**Conseil économique et social**

**Forum mondial de l'harmonisation  
des Règlements concernant les véhicules**162<sup>e</sup> session

**Accord de 1958: Examen de projets d'amendements  
à des Règlements existants, proposés par le GRE****Proposition de série 04 d'amendements au Règlement n° 27  
(Triangles de présignalisation)****Communication du Groupe de travail de l'éclairage  
et de la signalisation lumineuse\***

**Forme et dimensions du triangle de présignalisation de type 1 et du support**

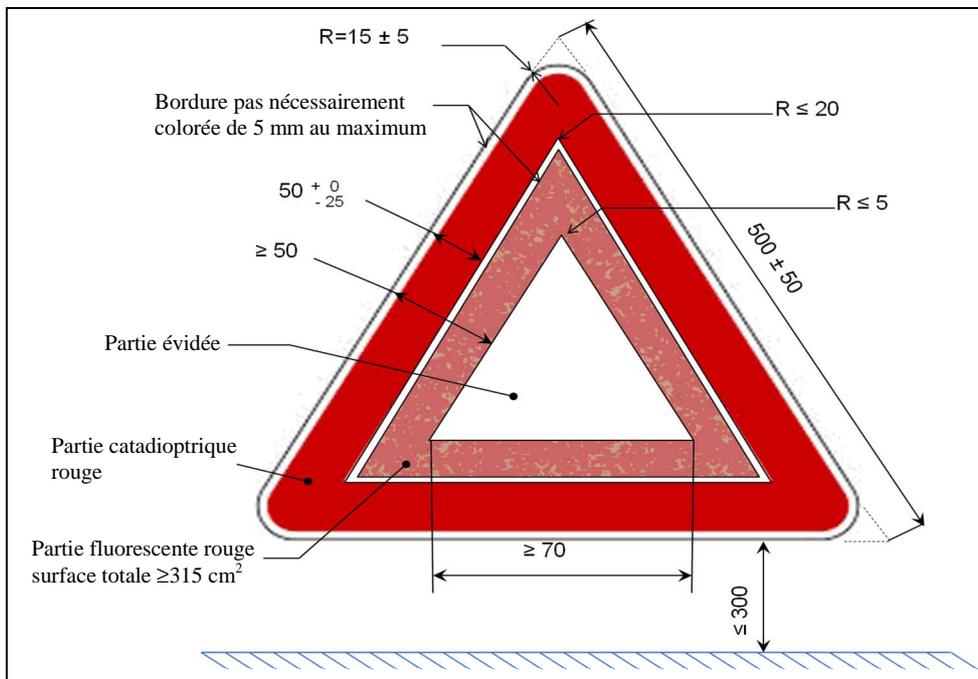
Annexe 3, figure 1, modifier comme suit:

«Figure 1

**Forme et dimensions du triangle de présignalisation de type 2 et du support**

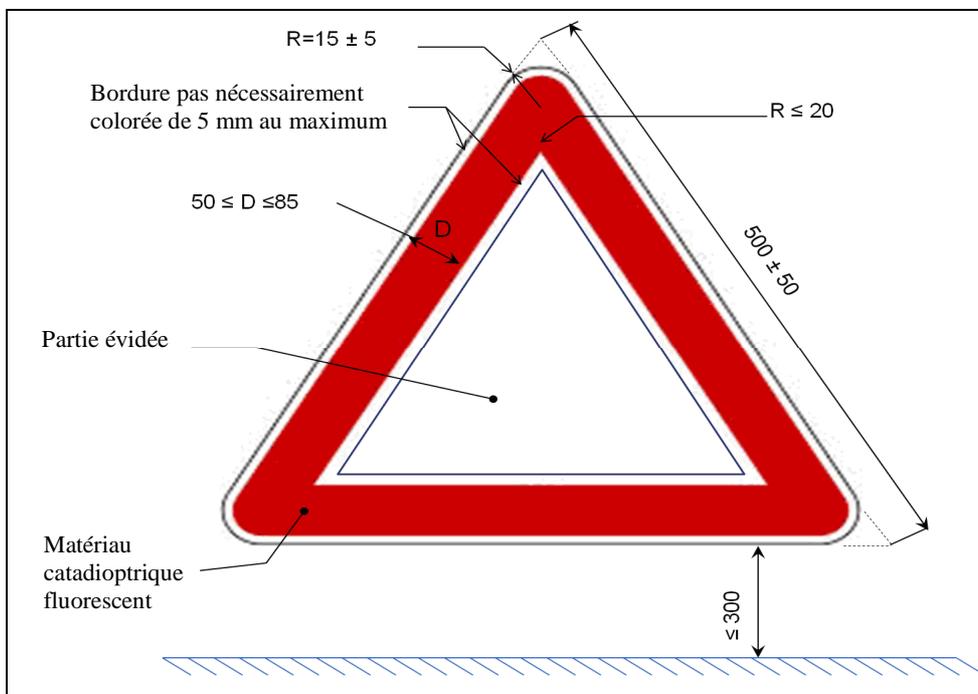
Ajouter une nouvelle figure 2, comme suit:

«Figure 2

**Appareil pour l'essai de garde au sol**

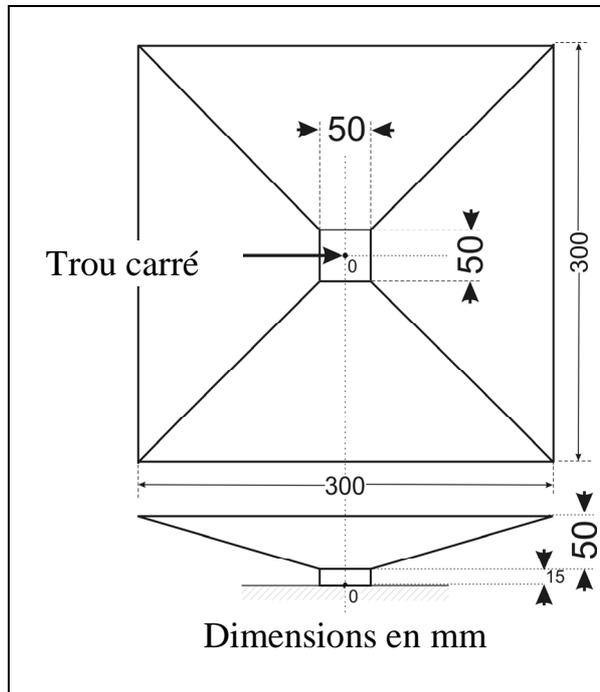
Annexe 3, la figure 2 devient la figure 3 et est modifiée comme suit:

«Figure 3
